# COMMISSION LOCALE D'INFORMATION AUPRES DU CNPE de DAMPIERRE-EN-BURLY

ASSEMBLEE PLENIERE DU 6 FEVRIER 2015

## 4. Observations de la CLI sur la demande d'autorisation de forage et pompage

Schéma de principe de l'utilisation du pompage en nappe

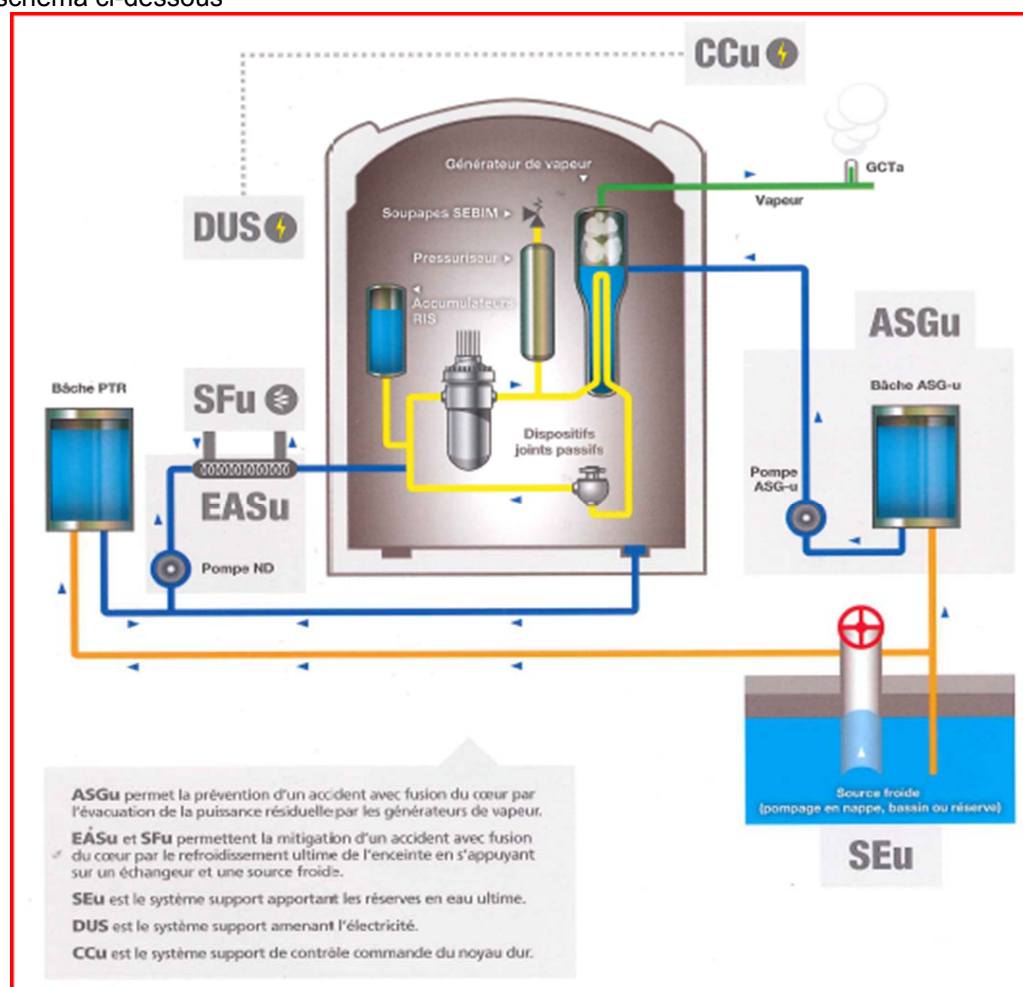
- L'étude est faite pour des essais ou une exploitation normale, mais pas en situation accidentelle. La CLI s'interroge sur l'éventuelle fragilité du dispositif aux effluents radioactifs qui seront rejetés par la centrale en cas de situation accidentelle ;

- L'apport d'un débit de 75 m<sup>3</sup>/h sera-t-il suffisant pour compenser le débit maximal instantané de 12,3 m<sup>3</sup>/s, à pleine puissance, soit 590 fois moins ? Certes les réacteurs seront à l'arrêt et seuls le cœur à l'arrêt, les piscines de désactivation et certaines installations importantes devront être refroidies, mais la question mérite d'être posée : l'étude des besoins d'apports en débit instantané pour une situation de longue durée a-t-elle été réalisée ?

- L'estimation du volume nécessaire pour un refroidissement complet du cœur, des piscines et des installations a-t-elle été faite selon différents scénarios de durées d'accident ? Si oui le volume disponible dans la nappe alluviale sera-t-il suffisant ?

- Des dispositifs de by-pass et d'injection de l'eau de secours ultime ont-ils été prescrits et quelle est leur échéance ?
- La CLI s'interroge sur le devenir des eaux d'appoint en situation accidentelle, susceptibles d'être contaminées.

- Par sécurisation, la construction de deux puits de pompage dans la nappe de craie, en sus des puits de pompage dans la nappe alluviale, afin d'assurer un approvisionnement suffisant en cas d'absence de séisme, ne serait-elle pas utile ?

- *Une année de sécheresse type 1976 a-t-elle été prise en compte ? Voir plusieurs années successives ?*

L'objectif de ce dispositif est l'apport d'eau de refroidissement notamment via les circuits de refroidissement secours des générateurs de vapeur et de l'enceinte. L'eau prélevée en nappe alimentera deux réservoirs permettant de refroidir d'une part le circuit secondaire et d'autre part le circuit primaire.

Les effluents radioactifs éventuellement rejetés par la centrale n'affecteront en rien le dispositif.

De plus, les eaux d'appoint utilisées pour le refroidissement des générateurs de vapeur ne sont pas contaminées dans le cas d'une situation accidentelle. La vapeur non contaminée est rejetée à l'atmosphère. Les eaux d'appoint utilisées pour refroidir le circuit primaire restent confinées dans le bâtiment réacteur.

La nature des besoins en eau et les calculs pour le dimensionnement du volume et du débit à fournir ont été effectués par le SEPTEN-EDF. Le débit retenu de 50 m3/h est surévalué et permet d'évacuer la puissance résiduelle après l'arrêt du réacteur.

CNPE : L'eau de refroidissement est actuellement pompée en Loire. Il y a des bassins complémentaires importants qui permettent un stockage éventuel. Si ceux-ci étaient détruits, l'eau serait réintégrée dans le sol. Le principe de stockage d'une réserve d'eau n'a pas été retenu précisément du fait de sa fragilité. Les moyens complémentaires sont définis dans le schéma ci-dessous

CNPE : les essais de pompage permettront précisément de répondre à cette question. La nappe est à 15 m de profondeur.
